Onderwerp: Advies betreft parkeerplaatsen ter hoogte van de locatie Stationsweg 17 en 19 in Wezep		
Portefeuillehouder: Martijn Kerkmans		Datum: 09-2026
	TM:	Kenmerk: 59304

Bijlage 1 Afbeelding waarop de parkeerplaatsen met rood zijn gemarkeerd

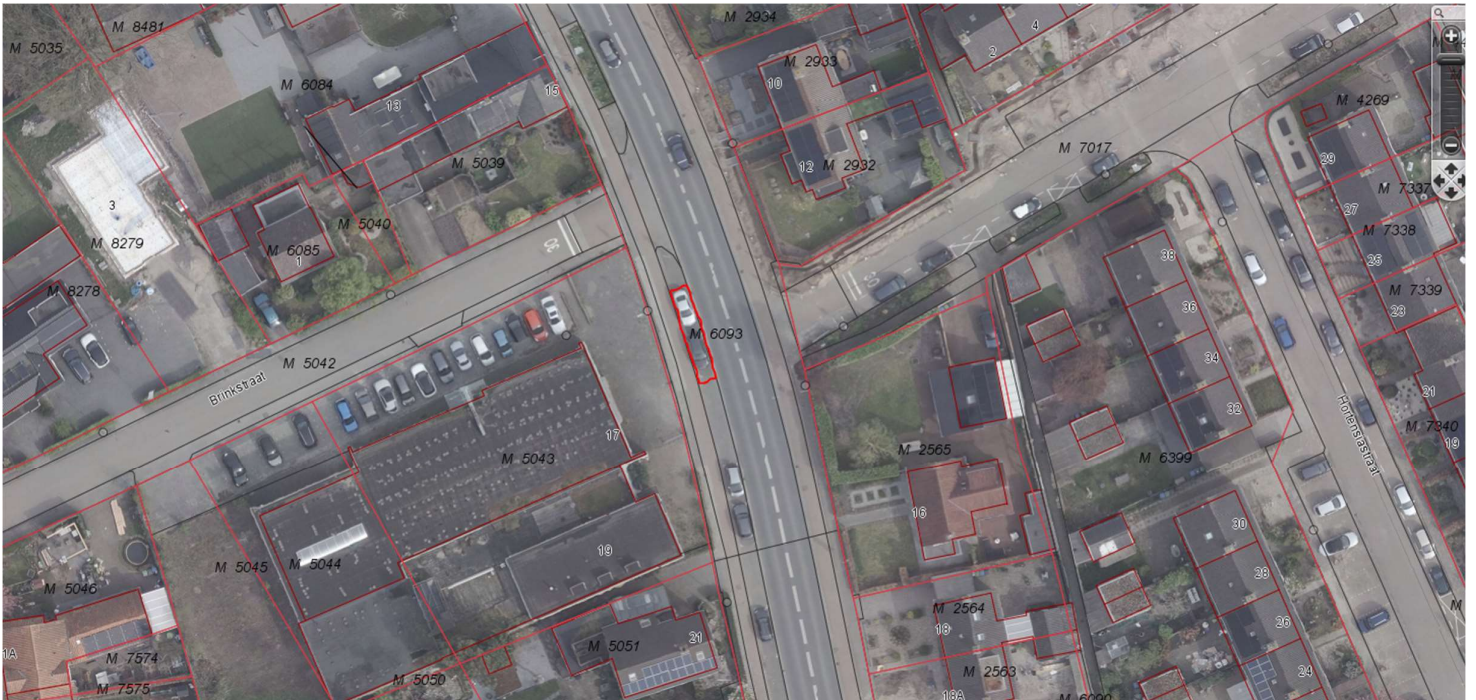
Tijdens de commissievergadering Ruimtegebruik en Leefomgeving van dinsdag 15 september jl. kwam er een vraag aan de orde m.b.t. de verkeersveiligheid van de kruising Stationsweg - Brinkstraat. En die vraag is, of de twee parkeerplaatsen aan de Stationsweg (zie de bijlagen) kunnen komen te vervallen en deze plekken dan wellicht kunnen worden ingericht als groenvak. Dit om het overzicht vanuit de Brinkstraat naar de Stationsweg te verbeteren en daarmee de verkeersveiligheid te vergroten.

Hoewel dit zeker een mogelijkheid is, zien wij ook mogelijkheden voor een alternatief. Over de betreffende aansluiting Brinkstraat / Stationsweg is in een eerdere fase extern advies gevraagd. Door de plaatsing van het nieuwe gebouw dicht op de hoek wijzigt weliswaar het uitzicht vanuit de Brinkstraat op de Stationsweg ten opzichte van de huidige situatie, maar niet dermate dat er een andere / onveiligere verkeerssituatie ontstaat. De twee genoemde parkeerplaatsen liggen daarmee nog steeds wel enigszins in het blikveld wanneer de Brinkstraat uit wordt gereden. Ons advies is om die twee desbetreffende parkeerplaatsen een stukje op te schuiven richting Stationsweg nr. 21. Dit is mogelijk doordat op de locatie Stationsweg nr. 17 en 19 in het nieuwe plan geen inrit meer is, waardoor er ruimte ontstaat voor deze twee parkeervakken. Op deze manier gaan er langs de Stationsweg geen parkeerplaatsen verloren en wordt tegelijkertijd het overzicht voor weggebruikers vanuit de Brinkstraat naar de Stationsweg en de verkeersveiligheid nog iets verbeterd.
